**AVIS RELATIF À LA PROTECTION
CONTRE LES EVENTUELS EFFETS NOCIFS ET NUISANCES
PROVOQUÉS PAR LES RAYONNEMENTS NON IONISANTS
GÉNÉRÉS PAR DES ANTENNES ÉMETTRICES STATIONNAIRES**

Commune : MONS - Exploitant : ORANGE

Référence exploitant : 328C1_1/30609C1_1/40609C1_1/50609C1_1

Rapport n° 2368 / 2024

Figure 1 : Vue en plan des lieux de séjour et des points de contrôle

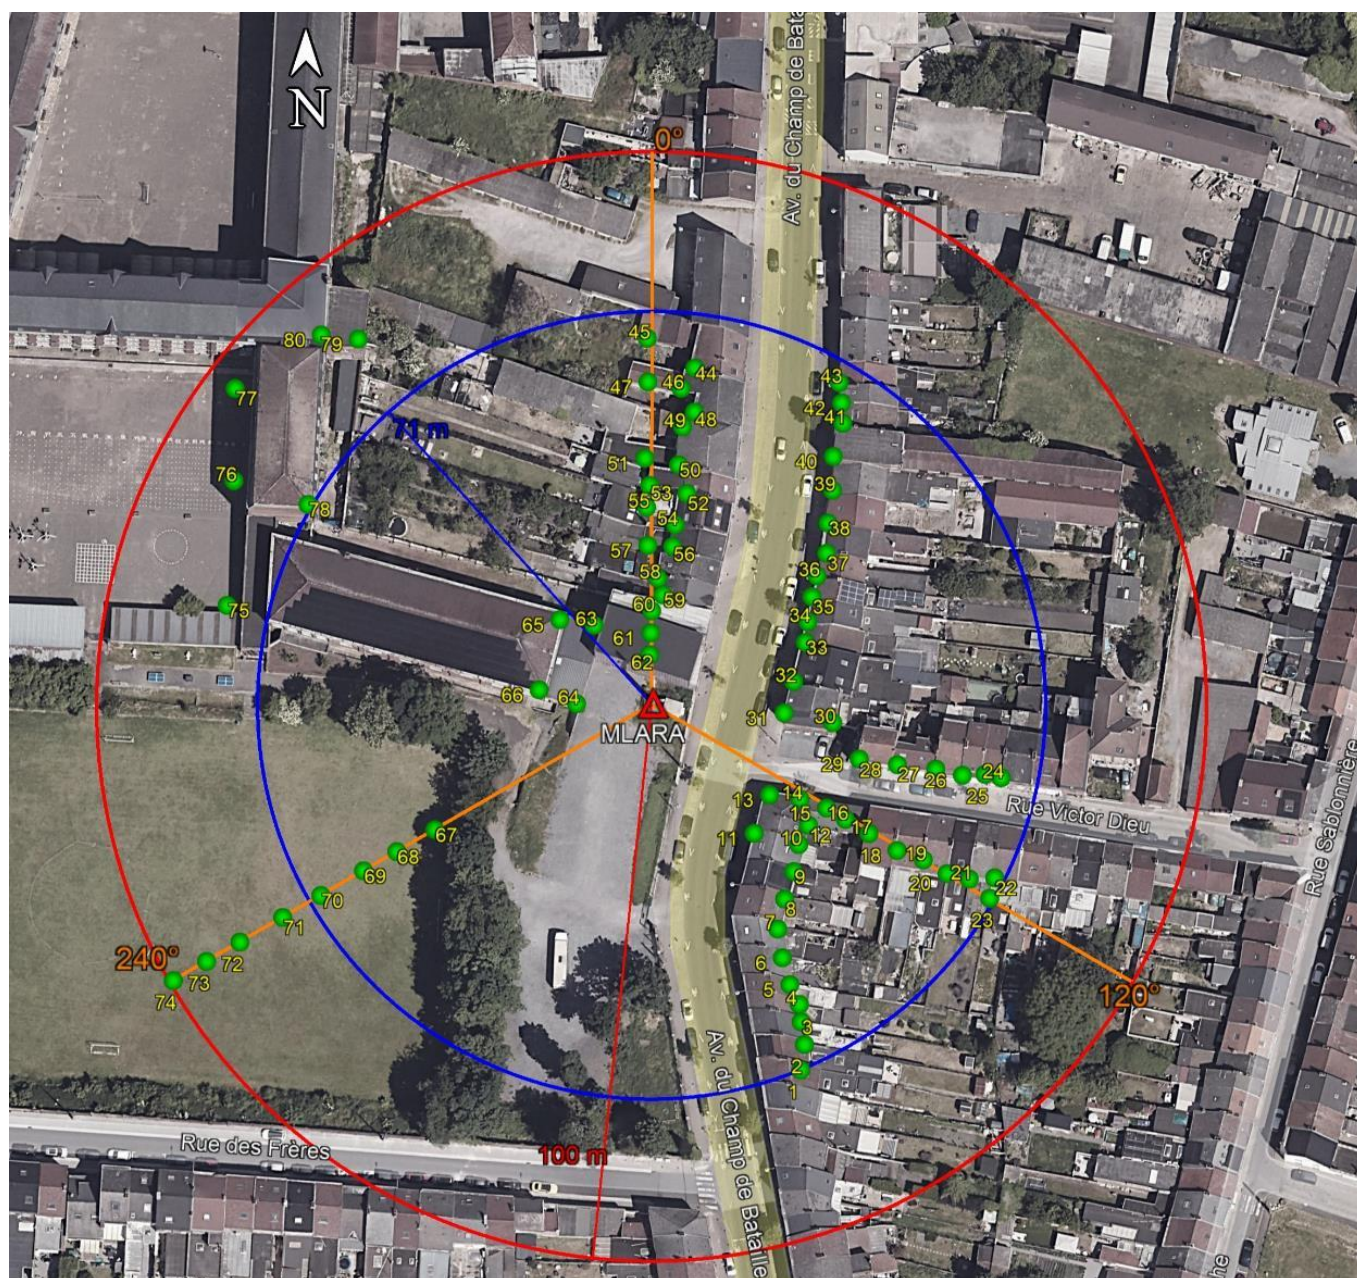
Les fréquences d'émission, la puissance rayonnée par chacune des antennes et leur gain permettent de déterminer le rayon de la zone à analyser. Tout dépassement de la limite par installation est exclu en dehors de cette zone. Le tableau 2 reprend les 35 LS² pour lesquels l'indice d'exposition est le plus élevé. Les différentes colonnes indiquent :

- le numéro du point de contrôle repris sur un des plans de la figure 1;
- le numéro du LS dans lequel se trouve le point de contrôle de la 1^{ère} colonne ;
- l'atténuation d'obstacle prise en compte pour le calcul de l'indice d'exposition dans le LS ;
- le résultat du calcul de l'indice d'exposition.

N° point de contrôle	LS	Atténuation (dB)	Indice d'exposition relatif à la limite par installation IE_i
19	LS19	3,0	0,943
20	LS20	3,0	0,934
72	LS67	0,0	0,898
21	LS21	3,0	0,865
71	LS67	0,0	0,850
26	LS26	3,0	0,847
73	LS67	0,0	0,841
18	LS18	3,0	0,824
25	LS25	3,0	0,811
22	LS22	3,0	0,785
27	LS27	3,0	0,771
24	LS24	3,0	0,767
74	LS67	0,0	0,751
70	LS67	0,0	0,668
5	LS5	3,0	0,662
6	LS6	3,0	0,643
23	LS22	3,0	0,638
17	LS17	3,0	0,611
4	LS4	3,0	0,590
7	LS7	3,0	0,585
28	LS28	3,0	0,563
44	LS44	3,0	0,546
8	LS8	3,0	0,529
3	LS3	3,0	0,525
69	LS67	0,0	0,486
2	LS2	3,0	0,456
46	LS46	3,0	0,434
40	LS40	3,0	0,420
42	LS42	3,0	0,394
1	LS1	3,0	0,387
29	LS29	3,0	0,360
9	LS9	3,0	0,352
68	LS67	0,0	0,347
48	LS46	3,0	0,330
41	LS41	3,0	0,330
